Handleiding voor de inspectie van beton- en gemetselde kunstwerken, vallende onder het beheer van de Cowi's

1. HOOFDINSPECTIERAPPORT

Lijnnoed: 123 km 19,850
Onderdoorgang Statenlaan.....

Composie v.d. Wapening publiek pad.

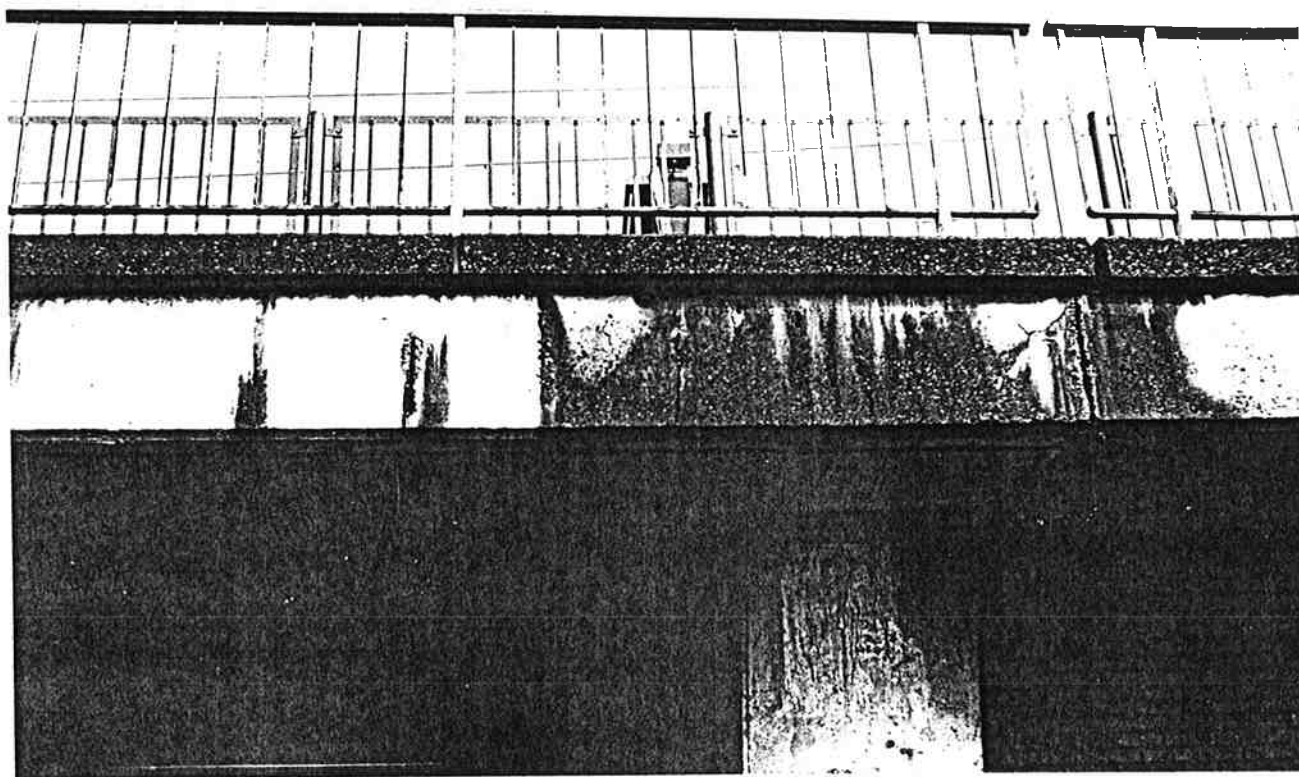
- Alle langsvoegen lekken.
- langs voeg tussen spanplaten - gering
- = langs voeg tussen spanpl. - publiek pad
- steek
- Veel water overluit op landhoofden -
- afkomstig van passeerbrug -
- publieke brug
- Corrosie v.d. wapening lgv. v.a.
